Nota de Seguridad Urgente: ACTUALIZACIÓN

Azurion 7M20 con soporte FlexArm

Es posible que el movimiento motorizado longitudinal no funcione según lo previsto

N.º de referencia de Philips: 2024-IGT-BST-003

Figura 1: FlexArm es un soporte monopiano con montaje de techo y un detector de 20".

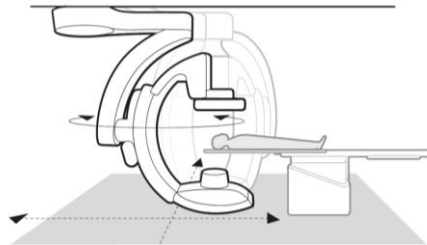
Philips ha detectado un posible problema de seguridad con los sistemas Azurion 7M20 con soporte FlexArm (Figura 1), que podría suponer un riesgo para los pacientes. El objetivo de esta nota de seguridad URGENTE es informarle de:

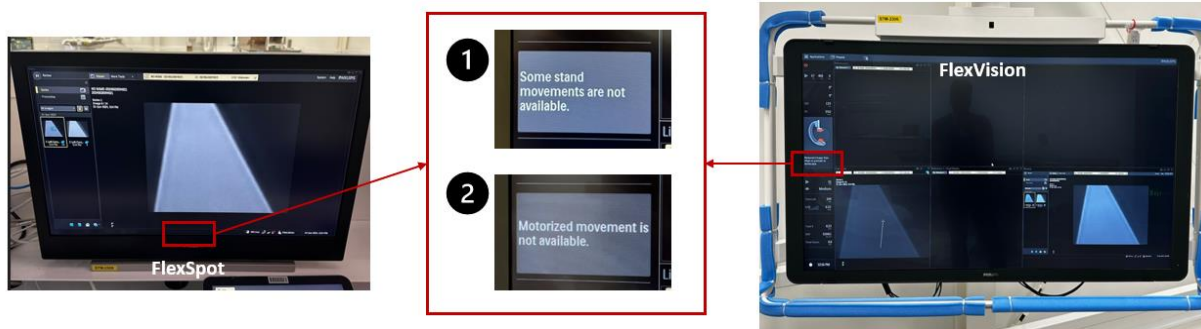
Philips ha identificado que el movimiento longitudinal motorizado del soporte FlexArm puede ser anómalo (brusco) y, con el tiempo, puede dejar de estar disponible. Este problema se debe a una fuga de grasa de los cojinetes o al aceite anticorrosión que se aplica a los cojinetes, debido a lo cual la lubricación del riel del techo puede ser excesiva, lo que reduce la fricción entre los rieles y la rueda de fricción (consulte la Figura 2).

Cuando se produce este problema, el sistema muestra los mensajes que aparecen a continuación en (a) el módulo de pantalla táctil (TSM) y (b) FlexVision o FlexSpot.

a) En el módulo de la pantalla táctil (TSM) aparece el siguiente mensaje:

"Some stand movements are not available" (Algunos movimientos del soporte no están disponibles).

b) En los monitores FlexSpot y FlexVision aparecen los siguientes mensajes:

1. **"Some stand movements are not available" (Algunos movimientos del soporte no están disponibles), seguido inmediatamente del mensaje:**
2. **"Motorized movement is not available" (El movimiento motorizado no está disponible).**
